答疑文件

北京城建远东建设投资集团有限公司

共用墩小箱梁滑板橡胶支座安装大样

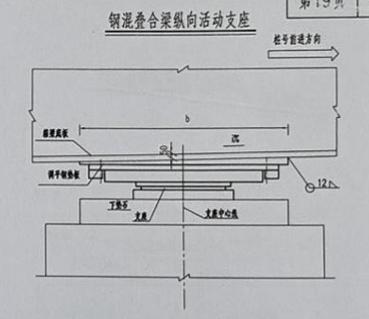
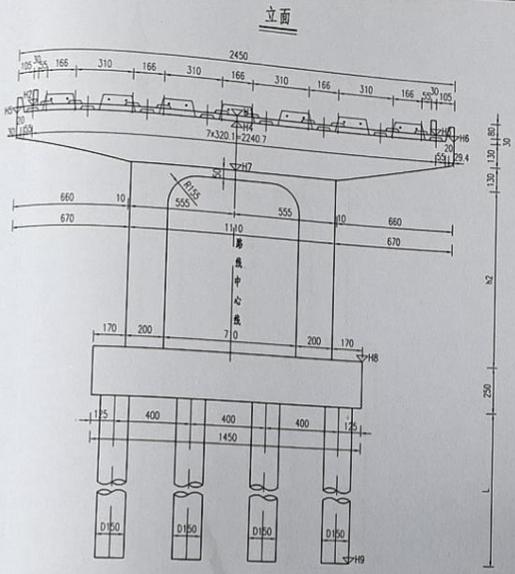
2. 贵公司提供的减震盆式橡胶支座不能显示支座具体尺寸参数及构造，麻烦提供更详细的图纸，便于报价。

回复：减震盆式橡胶支座图纸如下，无更具体支座具体尺寸参数及构造。

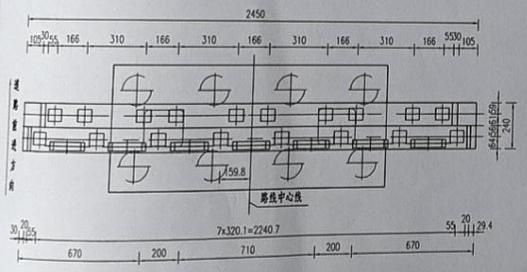
1. 滑板橡胶支座报价是否需要包含上下配套钢板？

回复：滑板橡胶支座报价需要包含上下配套钢板，清单上已标明；
